## Werfverslag 13 voor project: Zwaluwenlaan 15 | 8430 Middelkerke (BE)

Residentie Aton: renovatie voor- en achtergevel

Nummer: 1070RAW-13

Datum: donderdag, 21 december 2023

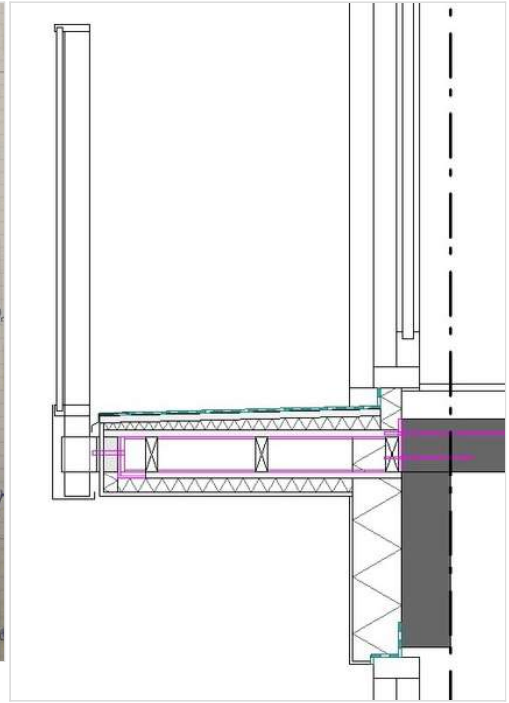
- voorgevel: bevestiging via L-profiel laat te weinig ruimte om met crepi onder druiprofiel af te kunnen werken, tevens kans op lekken naast de L. Verleden week werd gebrainstormd richting een variant met een U-profiel die tegelijk de afwerking zou kunnen vormen. Bij nader nazicht zou de architect toch liever aanpassen naar frontmontage op drukklokken in de crepi, zodoende de strakke afwerking met plooierwerk kan behouden blijven (een stalen profiel brengt immers een meer industriële look met zich mee en in de U zal ook zichtbaar zand waaien)

Zie onderstaande principeschets. Het voorgestelde buisprofiel door aluform kan een rechthoekig profiel worden, zodoende de "inkijk" beperkt wordt tot een voeg.

Dit wordt op de vergadering van 11/01/2024 verder afgestemd met de onderaannemer van de balustrades.

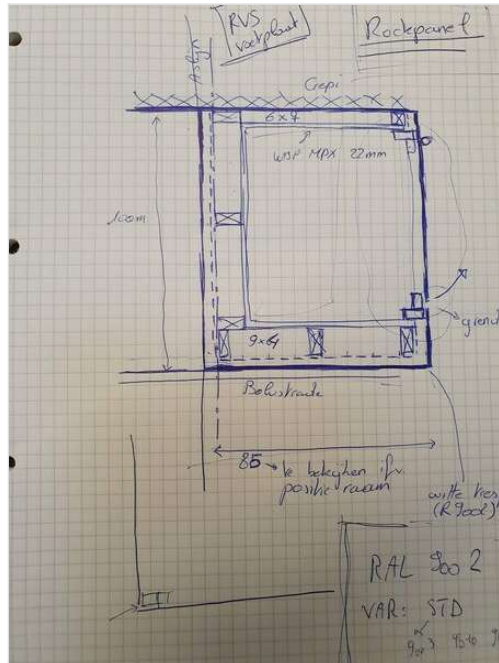
hoogte: tot tegen de bovenliggende luifel.  
breedte: 85cm (overmeten langs buitenzijde)  
diepte = diepte van het balkon (+/- 100cm overmeten)

Concept: lichtgewicht dmv. van houten roostering en plaatmateriaal.

kopbalk van de roostering kan mechanisch bevestigd worden aan de onderzijde van de balkons  
(let wel: crepi => borgschroeven)

Voetplaat van roostering dient minstens 2cm te zweven boven het afgewerkte terrasvlak.  
- RVS plaat, vol verlijmd op terrasvloer, met pennen/vinnen waarop de voetbalk van de roostering kan gepositioneerd worden.

Buitenwanden 9x4.5cm aoa. 40cm.  
Voorzetwand tegen gevel: 6x4.5cm aoa. 40cm  
tussen roostering en regelwerk een zwart regenscherm te voorzien.

Rockpanel platen, wit, verlijmd.  
Vrije randen van de platen mee wit te schilderen.  
Regelwerk geïmpregneerd en zwart geprimerd.

WBP multiplex platen (dit zorgt voor bijkomende sterkte, afwerking en mogelijkheid dat eigenaren daar haken/legplanken of andere zaken aan ophangen)

hoogte: standaardhoogte, ook minstens 2cm zwevend boven de terrasvloer  
voorzien van vormvast kader/frame, langs de buitenzijde afgewerkt met witte plaat. (in het vlak van de buitenplataafwerking)  
slot: schuifgrendel in RVS  
scharnieren: paumellen in RVS

Zie onderstaande principeschets.
